RESUM EXECUTIU – Modificació fitxa INC-D097 del Catàleg de Patrimoni d’Inca

- 1 Àmbit en que la modificació altera la vigent. La modificació afecta, exclusivament, a l’edificació catalogada com a element amb codi B-012, recollit a la fitxa INC-D097 del Catàleg de Patrimoni d’Inca.
- 2 Plànol de situació. Parcel·la 180 del polígon 5 del T. M. d’Inca.

3 Abast de l’alteració

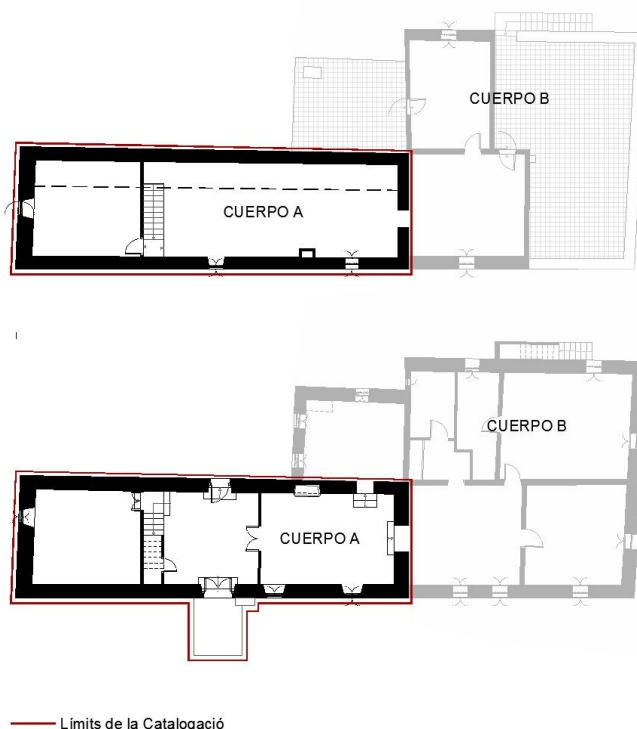
- 3.1 S’exclou de protecció el cos B, sense cap valor patrimonial, i no constant la preceptiva llicència d’obres per la seva edificació el voltant de la dècada de l’any 1990.

- 3.2 S’incorporen, com a elements específics catalogats: una pica amb rajoles, un petit rebost sota l’escala (inclòs el paviment), un pujador de pedra (façana principal), una paviment de còdols (façana principal) i una canal de teules (façana posterior).

3.3 S'ajusta la protecció al nivell C per tal d'adaptar la fitxa a les necessitats específiques dels elements d'interès, façanes del cos original i elements específics.
